Věc: **Vysvětlení zadávací dokumentace –X.**

Nadlimitní veřejná zakázka na služby s názvem „**Sanace, rekultivace a revitalizace území po těžbě štěrkopísku u Hlučína – I. etapa**“, zadávaná dle zákona č. 134/2016 Sb., o zadávání veřejných zakázek, ve znění pozdějších předpisů (dále jen „zákon ZVZ“), druhem zadávacího řízení – otevřené řízení, zveřejněná ve Věstníku VZ dne 19. 2. 2018, s Evidenčním číslem zakázky Z2018-005546.

Vysvětlení zadávací dokumentace - § 98

V předané projektové dokumentaci je na výkrese 03_PUDORYS A REZY uvedeno:

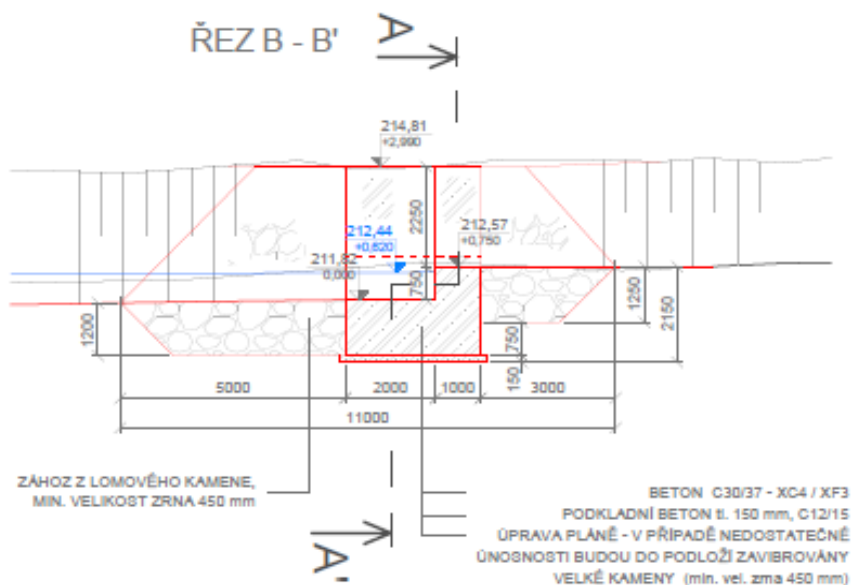
Dotaz č. 25 – třídy betonu

Kontrolou projektové dokumentace a soupisu prací uchazeč zjistil nesrovnalosti v položkách betonových konstrukcí. V položkách soupisu prací jsou uvedeny jiné třídy betonů než v projektové dokumentaci.

V soupise prací je: Konstrukce ostatní z betonu prostého V4 tř. B 20 – prahy a ve výkresové dokumentaci je uveden - Beton C30/37-XC4/XF3.
Z uvedeného vyplývá, že v soupise prací je chybně uvedena třída betonu.

Odpověď na dotaz č.25

V předané projektové dokumentaci je na výkrese SO356_03_VPR bet loze uvedeno:

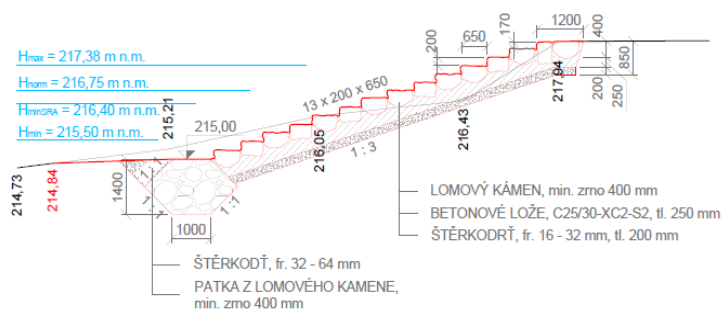
V soupise prací je: „Podklad pro dlažbu z betonu prostého vodostavebného V4 tř. B 20 vrstva tl nad 200 do 250 mm“ a ve výkresové dokumentaci je uveden - Betonové lože C25/30-XC2-S2.
Z uvedeného vyplývá, že v soupise prací je chybně uvedena třída betonu.
